Presidente dell'Inchiesta Pubblica

Montignoso, 06/01/2024

Oggetto: Programma Ambiente Apuane SpA – Memoria tecnica

Figura 4 – Foto aerea dell'area vasta a tergo della discarica

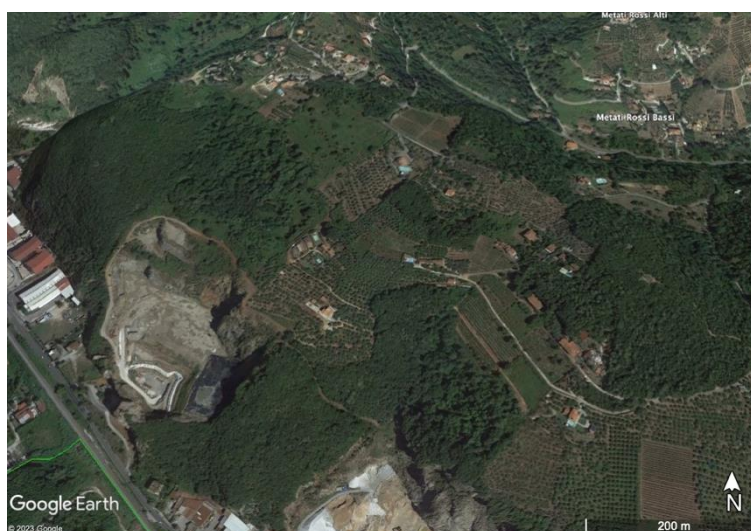
«... Il tema del triclorometano già emerso per quanto riguarda i monitoraggi risulta un tema ricorrente e di particolare rilevanza, sul quale la cittadinanza chiede informazioni sull'origine e controllo. si chiede:

- quale sia l'origine del Triclorometano trovato nel sito.
- di includere il parametro Triclorometano in tutte le analisi ambientali ...»

Fermo restando quanto già detto in occasione dell'audizione generale, si ritiene opportuno evidenziare che il triclorometano è uno dei tipici composti che si possono generare in forza del trattamento di disinfezione delle acque con cloro. Ed in tale senso, sembra doveroso riportare una immagine aerea dell'area di discarica e di quella ad essa retrostante invitando tutti a verificare la presenza di piscine in un'area (quella a monte della discarica) che non è asservita da condotta fognaria.

A fronte di questo, non si comprende per quale motivo i cittadini continuino ad accusare la discarica e non si attivino per effettuare i dovuti approfondimenti.
